Peugeot SPEED FIGHT 4 – kan ikke starte ved 1. opstart

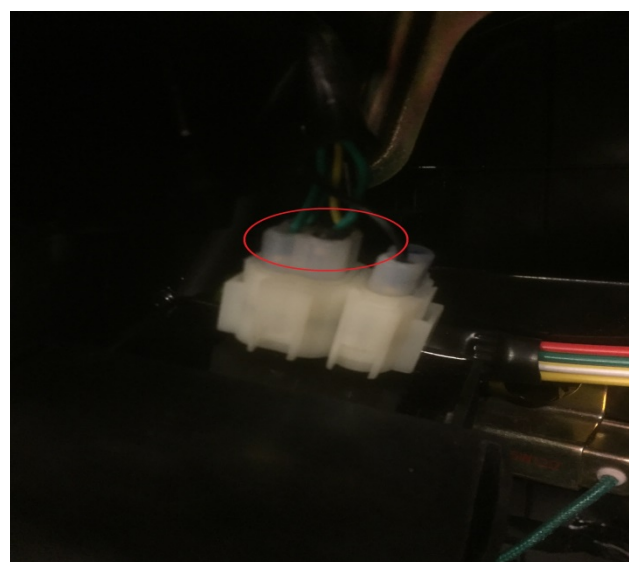
På Speed Fight 4 er det konstateret, at stikket til CDI'en ikke sidder korrekt. Dette gør, at det ikke er muligt at starte, og der er ingen gnist på scooteren.

Grunden til dette kan være, at enten den grønne eller gule ledning, på det store stik til CDI-boksen, sidder løst i stikket.

Sørg for at stikket er sat korrekt i låsen, i selve plastikstikket. Sidder det og stikker unormalt op, sæt da, med stor forsigtighed, stikket på plads igen.

Vær opmærksom på at stikbenet er sat korrekt i stikket. Er det ikke det, kan der være risiko for endnu engang at opleve dårlig forbindelse i stikket.
